Hemnes turistforening

Angående begrenset høring på konsesjonssøknad for utbygging av Bjuråga kraftverk i Hemnes Kommune.

Utsnitt av kart lagt ved konsesjonssøknaden som viser at Clemens kraft planlegger å bruke merket tursti som anleggsvei frem til inntake

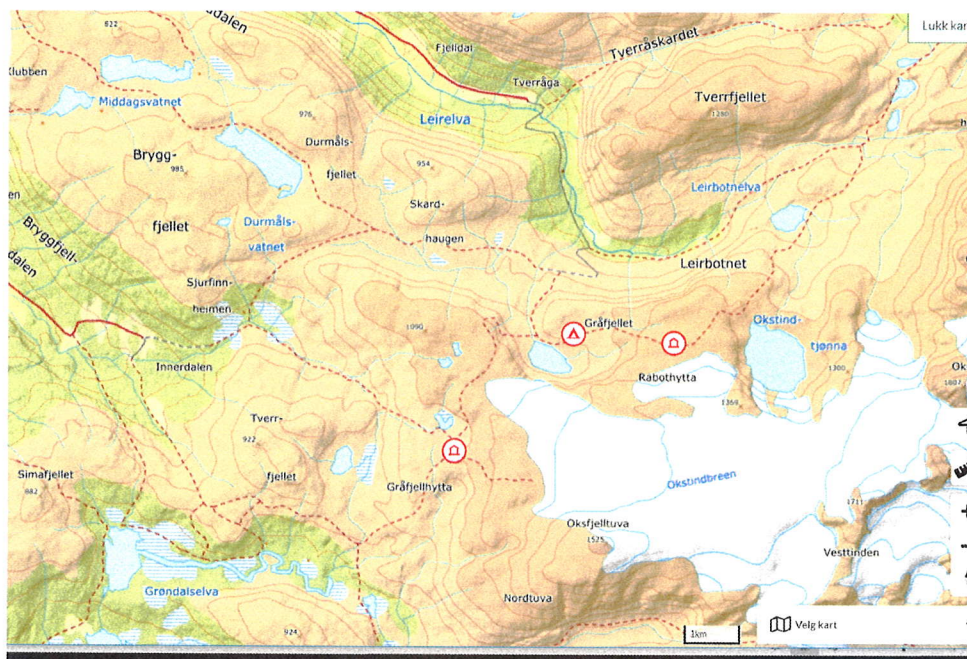
Kartutsnittet viser at Clemens kraft planlegger å bruke Hemnes turistforenings tursti som er en del av et større nettverk av stier mellom våre hytter i Okstindan. I 2018/2019 har Hemnes turistforening hatt et nært samarbeid med Okstindan natur og kulturpark, Polarsirkelen friluftsråd og grunneier om å merke området da vi opplever økt trafikk av turgåere langs traseen.

Det vil i aller høyeste grad føre til stor grad av påvirkning og forringing av friluftslivet i området hvis Clemens kraft skal benytte våre stier som anleggsvei.
